品番	SH381BAK	品名	防露式手洗付密結形ロータンク	1 / 3
----	----------	----	----------------	-------

## 衛生陶器補修品互換性情報

No. E0026

### 件名 タンク整流ジャバラについて

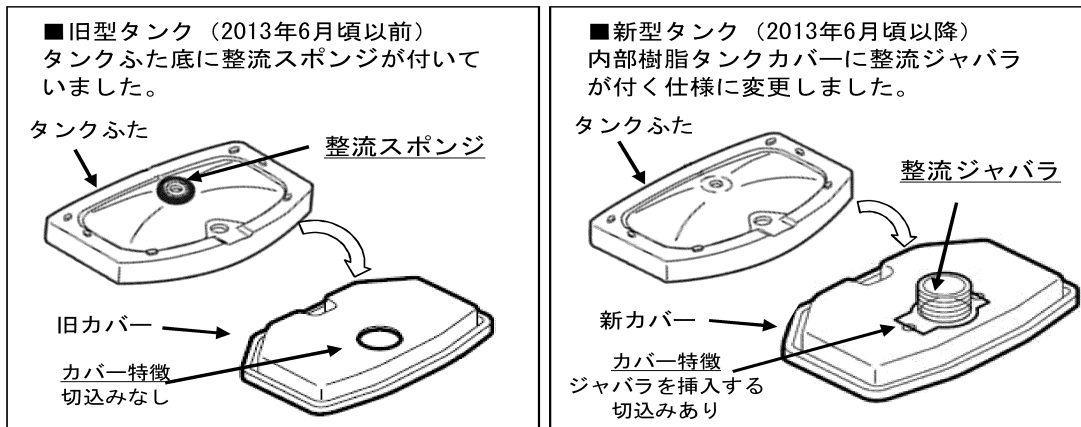
■対象製品のタンクふたには、ふた底に整流スポンジが付いているものと、付いていないものがあります。2013年6月頃から順次整流ジャバラ式に切り替えられています。  
(新旧でカバー形状は異なりますが、整流ジャバラのみの取り替えは可能です)

- 現行製品は整流ジャバラ式に切り替わっていますので、整流スポンジは付いていません。
- 現在のタンクふた、陶器タンク式、内部樹脂タンク式、内部樹脂カバーのみの補修品には、整流ジャバラが付いていますので、補修の際、タンクふた底に整流スポンジが付いている場合は、はがして整流ジャバラ式に切り替えてください。
- 整流スポンジを付けたまま整流ジャバラ仕様のカバーを付けると、ふたが浮いてがたつきや漏水の原因となりますので、必ず整流スポンジは、はがしてください。
- 既に整流ジャバラが付いている製品に対して、補修品を手配すると整流ジャバラがだぶる場合があります。その場合は破棄ください。
